**Forum mondial de l'harmonisation
des Règlements concernant les véhicules**

Proposition de série 04 d'amendements au Règlement n^o 96

Communication de l'expert de la Commission européenne*

Le texte ci-après a été établi par l'expert de la Commission européenne pour aligner les dispositions du Règlement n^o 96 avec le cycle de huit modes de la Directive européenne 2010/26/UE et l'amendement de 2012 de la Directive européenne 97/68/CE. Le présent document est fondé sur le document informel GRPE-64-03 distribué à la soixante-quatrième session du Groupe de travail de la pollution et de l'énergie (GRPE) (ECE/TRANS/WP.29/GRPE/64, par. 46).

«Figure 1

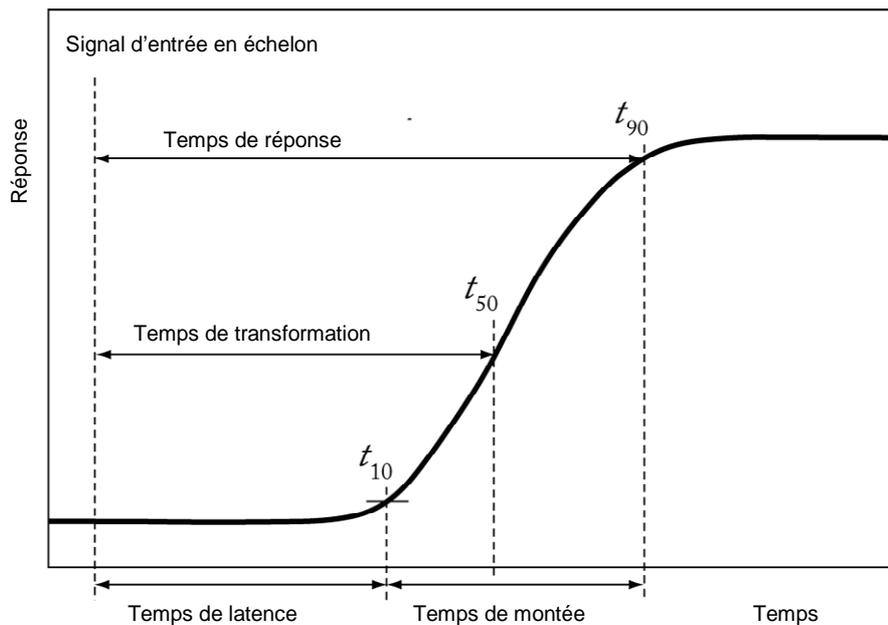
Figure 1, modifier comme suit:

Définitions des temps relatifs à la réponse du système: temps de latence (par. 2.1.4317), temps de réponse (par. 2.1.5972), temps de montée (par. 2.1.6073) et temps de transformation (par. 2.1.7489)

Figure 1
Plage de contrôle

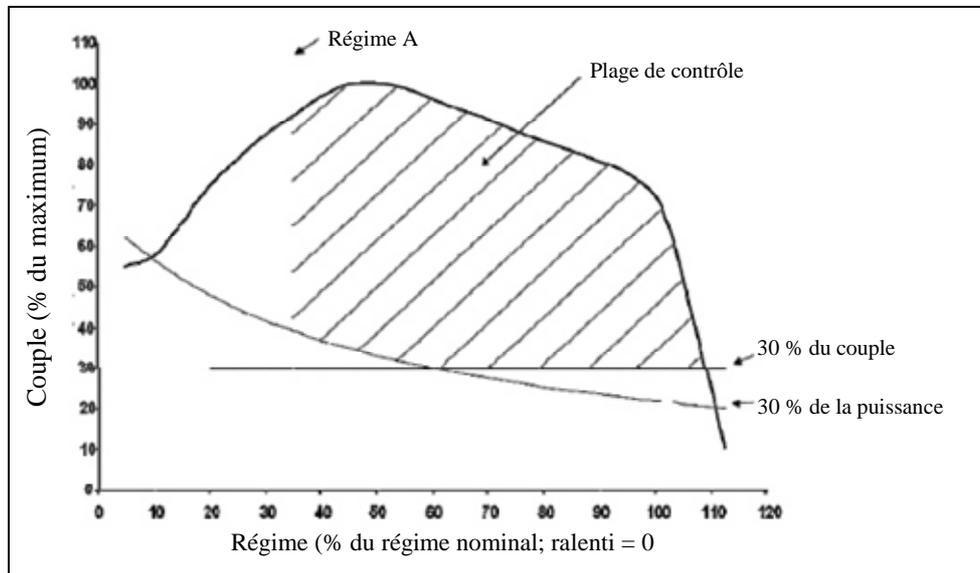
La plage de contrôle (voir fig. 1) est définie comme suit:

plage de régime: régime A à haut régime;

régime A = bas régime + 15 % (haut régime - bas régime);

5.3.5.3.2 Les conditions de fonctionnement suivantes sont exclues de l'essai:

- a) les points situés en dessous de 30 % du couple maximum;
- b) les points situés en dessous de 30 % de la puissance maximale.

Modèle B

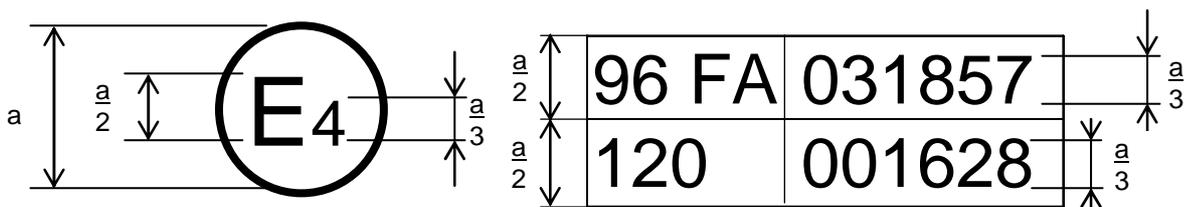
La marque d’homologation ci-dessus, apposée sur un moteur, indique que le type de ce moteur a été homologué aux Pays-Bas (E4), en application des Règlements n° 96 (au niveau correspondant à la plage de puissance F **en tant que moteur à régime variable, comme l’indique la lettre A**) et 120. Les deux premiers chiffres du numéro d’homologation signifient qu’aux dates où les homologations respectives ont été délivrées, le Règlement n° 96 était déjà sous sa forme amendée (série 03 d’amendements) et le Règlement n° 120 n’avait pas encore été modifié.»

Figure 1
Exemple de détermination du FD

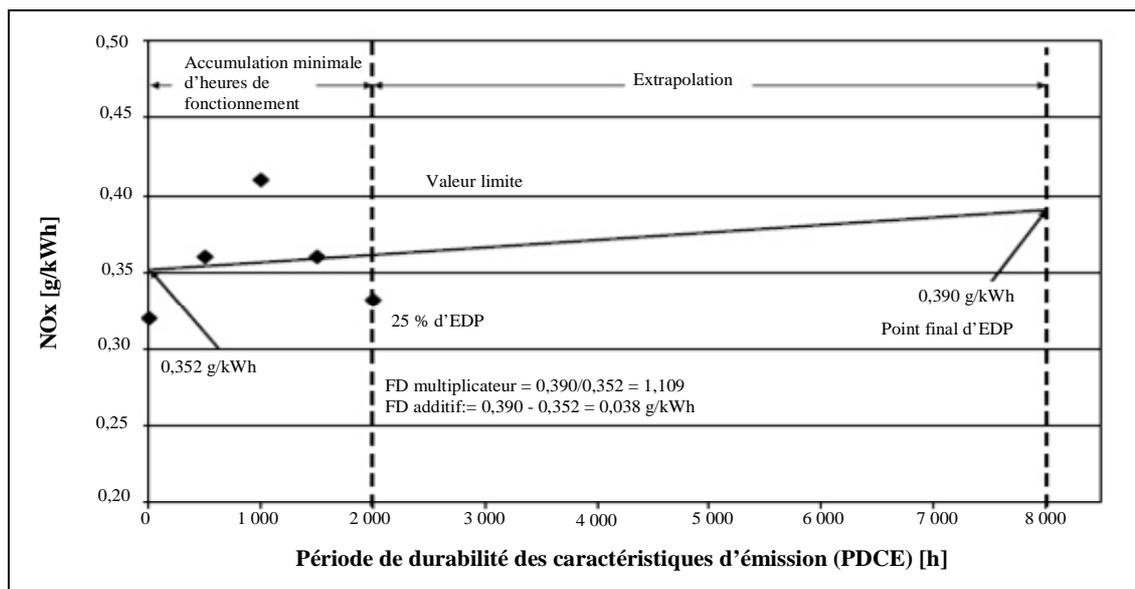
Un exemple de détermination des FD en utilisant la régression linéaire est présenté à la figure 1 pour les émissions de NOx.

Si le résultat du calcul est une valeur inférieure à 1,00 pour un FD multiplicateur ou inférieure à 0,00 pour un FD additif, le FD doit être respectivement de 1,0 ou 0,00.

Figure 1
Schéma de réduction du couple (incitation “de bas niveau”)

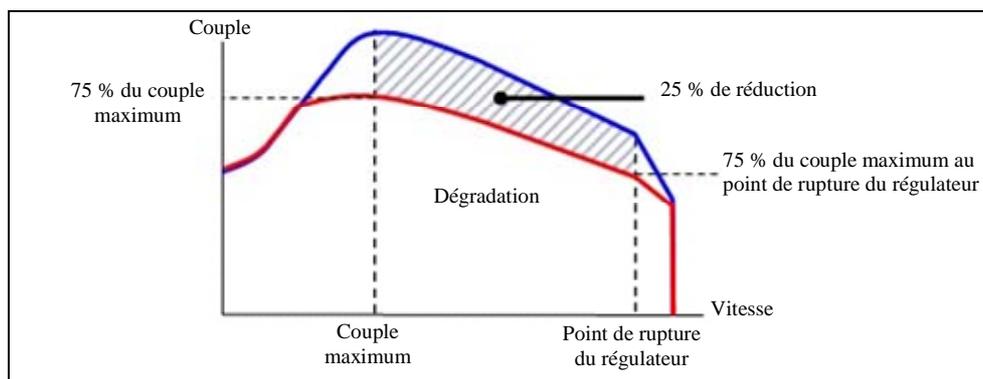
- 5.3.2 Le système d'incitation "de bas niveau" doit réduire progressivement le couple maximal disponible à tous les régimes moteurs d'au moins 25 % entre le couple maximum et le point de rupture du régulateur, comme le montre la figure 1. Le degré de réduction du couple doit être d'au moins 1 % par minute.

Figure 2
Schéma de réduction du couple (incitation “sévère”)

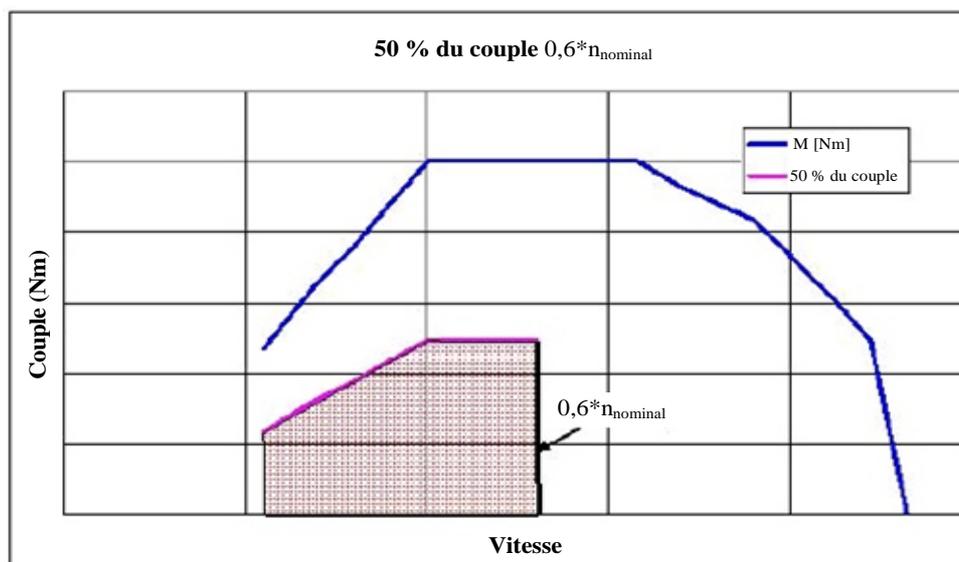
5.4.2.1 Le couple du moteur entre le régime du couple maximum et le point de rupture du régulateur doit être progressivement réduit à partir du couple correspondant à l'incitation “de bas niveau” de la figure 1 d'au moins 1 % par minute jusqu'à atteindre 50 % ou moins du couple maximum et le régime du moteur doit être progressivement réduit à 60 % ou moins du régime nominal dans le même temps que la réduction du couple, comme le montre la figure 2.

Figure 3
Conformité précédemment démontrée d'une famille de moteurs NCD

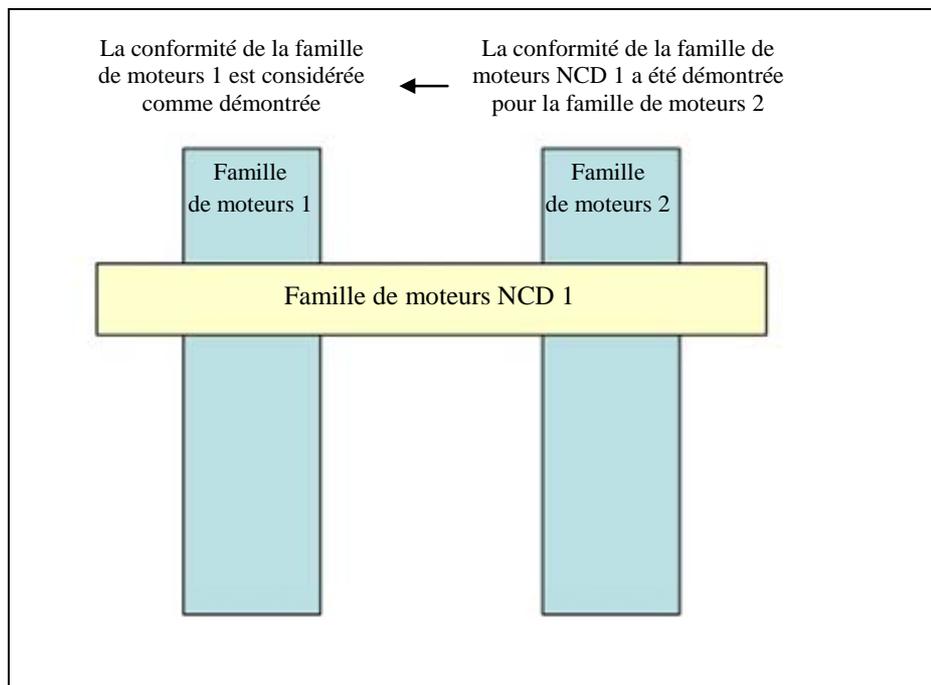
- 2.1 La démonstration que les systèmes de surveillance pour les autres membres de la famille NCD sont similaires peut être faite en présentant à l'autorité d'homologation des éléments tels que des algorithmes, des analyses fonctionnelles, etc.

- 2.2 Le moteur soumis aux essais est sélectionné par le constructeur en accord avec l'autorité d'homologation. Il peut, ou pas, être le moteur de base de la famille.
- 2.3 Dans le cas où des moteurs d'une famille de moteurs appartiennent à une famille de moteurs NCD qui a déjà fait l'objet d'une homologation de type conformément au paragraphe 2.1 (fig. 3), la conformité de cette famille de moteurs est considérée comme étant démontrée, sans autres essais, pour autant que le constructeur démontre à l'autorité que les systèmes de surveillance nécessaires pour satisfaire aux prescriptions de la présente annexe sont similaires au sein des familles de moteurs et de moteurs NCD considérées.

Figure 4
Réactivation et remise à zéro d'un compteur après une période au cours de laquelle sa valeur a été figée

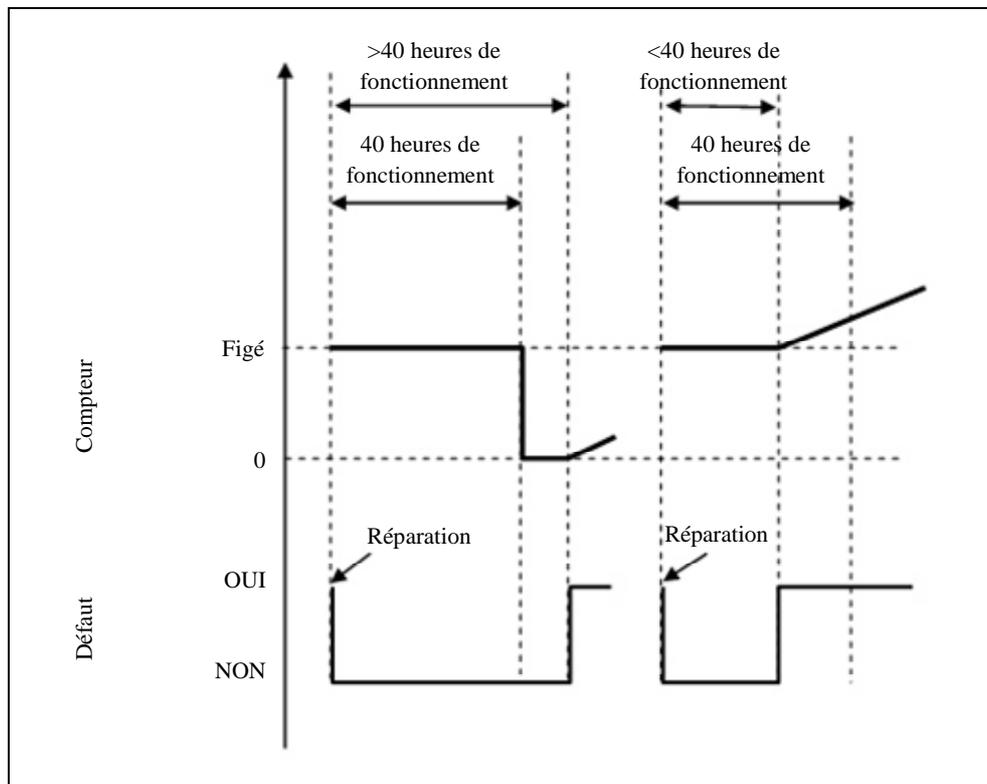
5.1 Ce paragraphe illustre les mécanismes d'activation et de désactivation et le fonctionnement des compteurs pour quelques cas typiques. Les chiffres et descriptions figurant aux paragraphes 5.2, 5.3 et 5.4 sont fournis uniquement à titre d'illustration dans la présente annexe et ne doivent pas être considérés comme des exemples des prescriptions de la présente directive ni comme des positions définitives concernant les processus impliqués. Les heures des compteurs des figures 6 et 7 se réfèrent aux valeurs d'incitation «sévère» maximales dans le tableau 4. Par exemple, par souci de simplification, le fait que le système d'avertissement sera également actif si le système d'incitation est actif n'a pas été mentionné dans les illustrations données.

Figure 5
Disponibilité du réactif

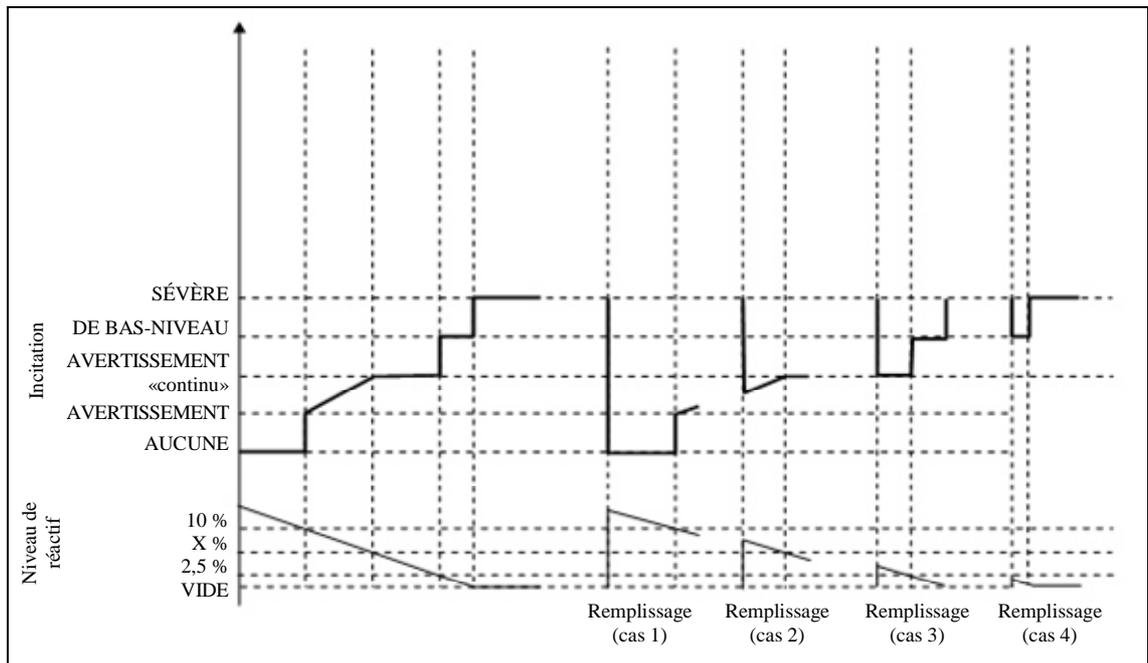
5.2 La figure 5 illustre le fonctionnement des mécanismes d'activation et de désactivation lors du contrôle de la disponibilité du réactif dans cinq cas:

cas de remplissage 2 et 3 (remplissage «inadéquat»): le système d'avertissement est activé. Le niveau d'avertissement dépend de la quantité de réactif disponible;

cas de remplissage 4 (remplissage «très inadéquat»): l'incitation «de bas-niveau» est activée immédiatement.

Figure 6
Remplissage avec un réactif de mauvaise qualité

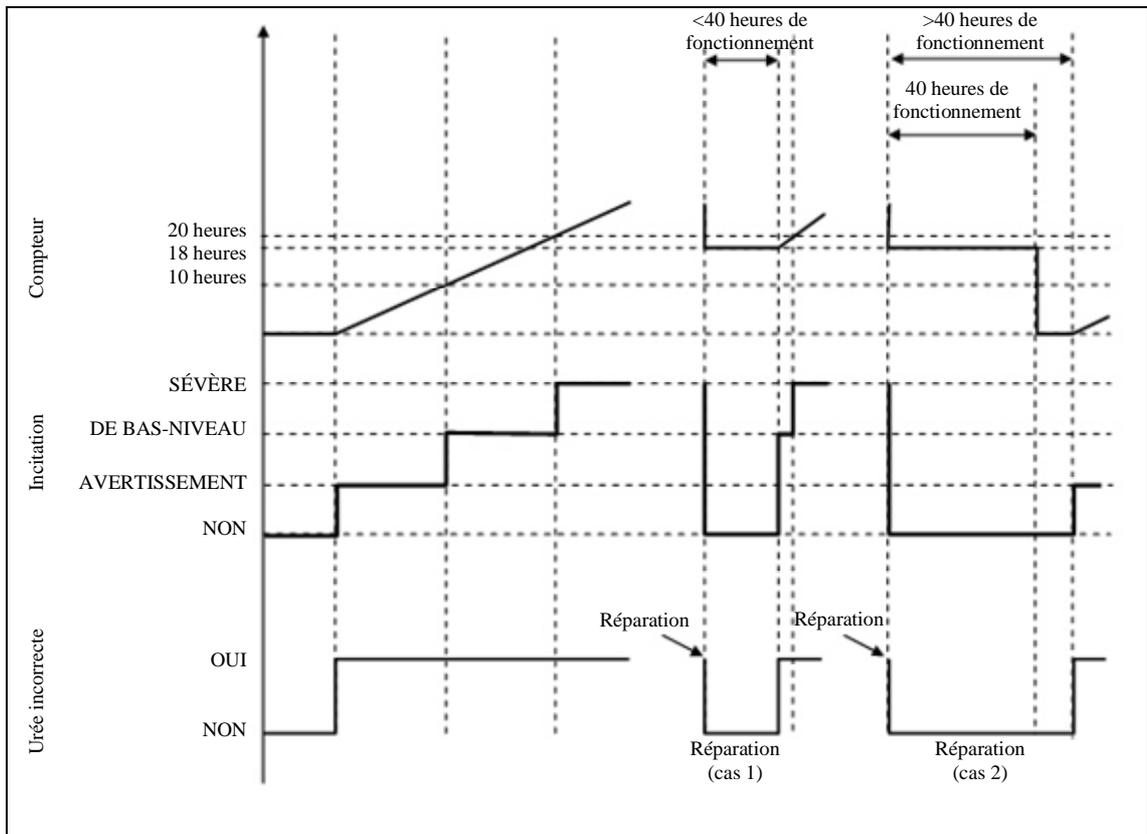
5.3 La figure 6 illustre trois cas de mauvaise qualité du réactif:

cas de réparation 1: (réparation «mauvaise» ou «malhonnête»): après que l'engin a été mis hors d'état de fonctionner, l'opérateur rectifie la qualité du réactif mais, peu de temps après, remplace à nouveau le réactif par un autre de mauvaise qualité. Le système d'incitation est immédiatement réactivé et l'engin est mis hors d'état de fonctionner après 2 heures de fonctionnement du moteur.

cas de réparation 2 («bonne» réparation): après que l'engin a été mis hors d'état de fonctionner, l'opérateur rectifie la qualité du réactif. Cependant, quelque temps plus tard, il ajoute à nouveau du réactif de mauvaise qualité. Les processus d'avertissement, d'incitation et de comptage sont remis à zéro.

Figure 7
Défaillance du système de dosage du réactif

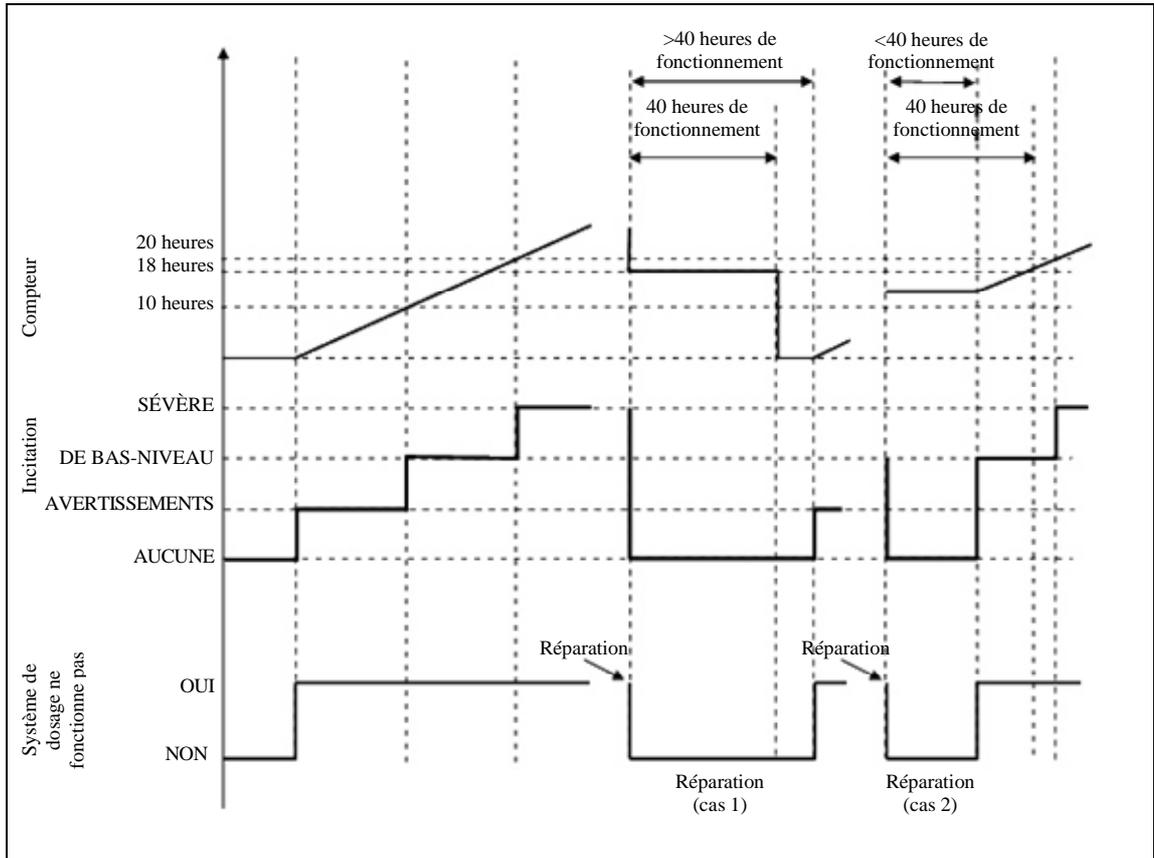
La figure 7 illustre trois cas de défaut du système de dosage de l'urée. Cette figure illustre également le processus qui s'applique en cas de défaut du système de surveillance décrit à la section 9 de la présente annexe.

Cas de réparation 1 («bonne» réparation): après que l'engin a été mis hors d'état de fonctionner, l'opérateur répare le système de dosage. Cependant, quelque temps plus tard, le système de dosage tombe à nouveau en panne. Les processus d'avertissement, d'incitation et de comptage sont remis à zéro.

Cas de réparation 2 («mauvaise» réparation): alors que l'incitation «de bas-niveau» (réduction de couple) est active, l'opérateur répare le système de dosage. Peu après, cependant, le système de dosage tombe à nouveau en panne. Le système d'incitation «de bas-niveau» est immédiatement réactivé et le compteur recommence à compter à partir de la valeur enregistrée au moment de la réparation.
